Formannskapet

PS 120/20

AS Settefiskanlegget Lundamo har søkt NVE om konsesjon til vannuttak etter Vannressursloven fra Kaldvella. Dette er på bakgrunn av krav fra NVE jf. § 66 i Vannressursloven, grunnet funn om at en åpning av to fiskehinder i Kaldvella vil gjenåpne opptil 24 000 m² med gyteområde for ørret. Kaldvella er en elv som går fra Svartkaldvellvatnet til Gaula hvor det tidligere har gått ørret opp til Kaldvellfossen. To terskler har blitt absolutte vandringshinder for ørret.

Øvre terskel. Foto: Morten A. Bergan (NINA-rapport 1497) til venstre og Mari Helen Riise til høyre.

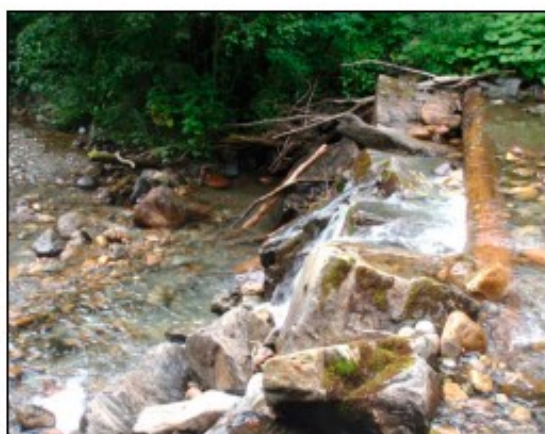
Øvre terskelen, mens den nedre skal rives. Foreslått løsning for fiskepassasje er betongringer opp mot terskelen. Alternativ fiskepassasje i søknaden er trapp av naturstein.

Skissert alternativ for fisketrapp forbi vandringshinder er fire betongrør med spalter som skal etableres opp mot terskelen i elva. Betong som byggemateriale medfører et utslipp på 234-380kg CO² per m³ (Asplan Viak, 2015). Utslipp fra produksjon av betong kan linkes opp mot klimaendringer som er negativt for naturmangfoldet. I tillegg så vil betong sprekke opp over tid, og kan føre til forøpling nedstrøms.

Annet alternativ som er omtalt i konsekvensutredning for søknaden er bruk av naturstein. Naturstein vil være klimanøytralt, men føre til noe mer krevende byggeprosess med enn betongrør. Bruk av naturstein vil være mer slitesterkt og bli penere enn betong.

Rådmannen er positiv til tiltaket. Det tilrådes at miljøtiltak ikke bør ha negative konsekvenser for klimaarbeidet. Det bør derfor kreves at tiltak skal være klimanøytralt. Rådmannen anbefaler at fisketrapp bør etableres med naturstein, eller andre klimanøytrale materialer. I tillegg bør det kreves at terskel skal fjernes og hinder av sidebekk skal åpnes igjen om settefiskanlegget legges ned.

- Sideløp til terskler anbefales åpnet hvis settefiskanlegget legger ned driften.
- Øvre terskel anbefales åpnet hvis settefiskanlegget legger ned driften
- Laksetrapp bør utføres i klimanøytrale materialer.
